改善箇所説明図

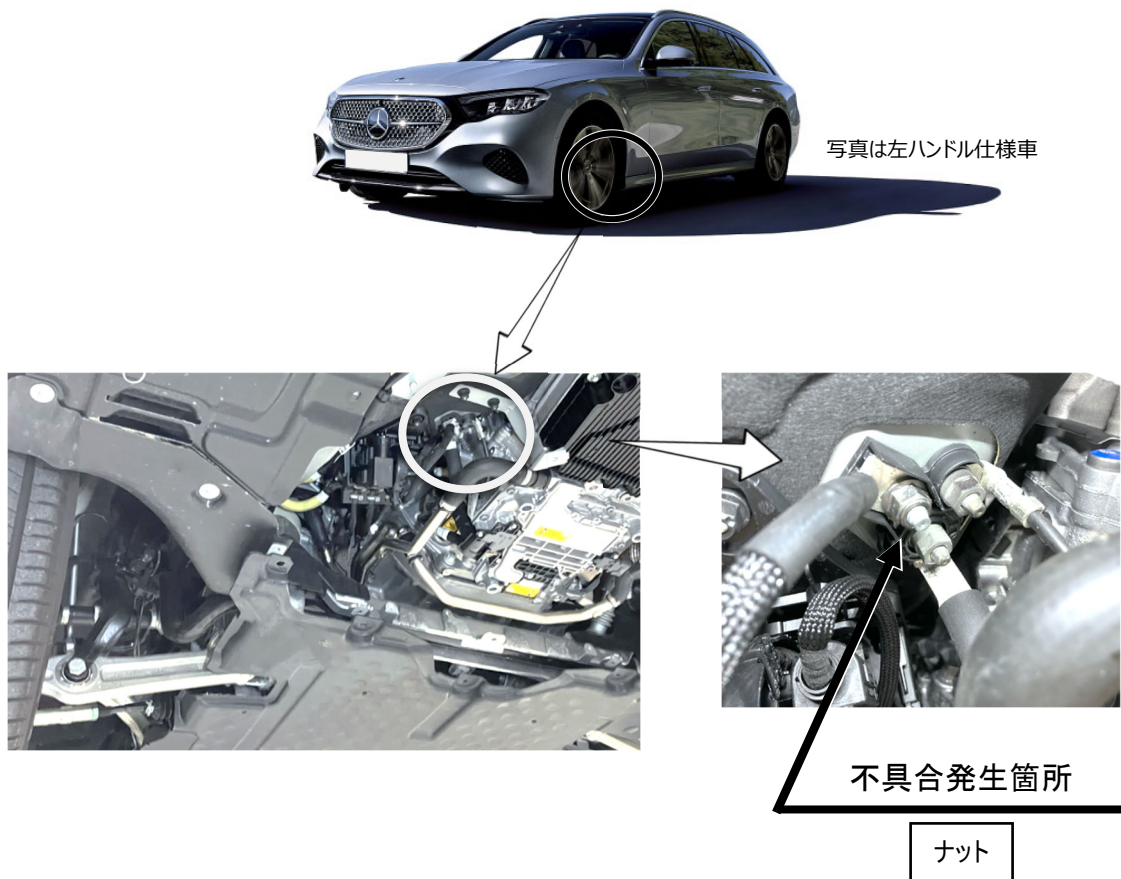
注: は、締め付けトルクを点検する部位を示す。

床下の 12V, 48V アース配線において、製造時の組み付けが不適切なため、ボディーアースのターミナルポイントにナットが規定トルクで締め付けられていないものがある。そのため、走行時の振動等で当該ナットが緩み電気抵抗が増加して、発熱することで周囲の部品が溶損し、最悪の場合、火災に至るおそれがある。

全車両、ナットの締め付けトルクを点検する。緩みがある場合はアース配線やナットの接触面を点検し規定トルクで締め付けなおす。なお、接触面に損傷がある場合や、周囲に溶損がある場合は、関連する部品を新品に交換する。

識別 : 車台番号の付近に黄色の識別ペイントを塗布する
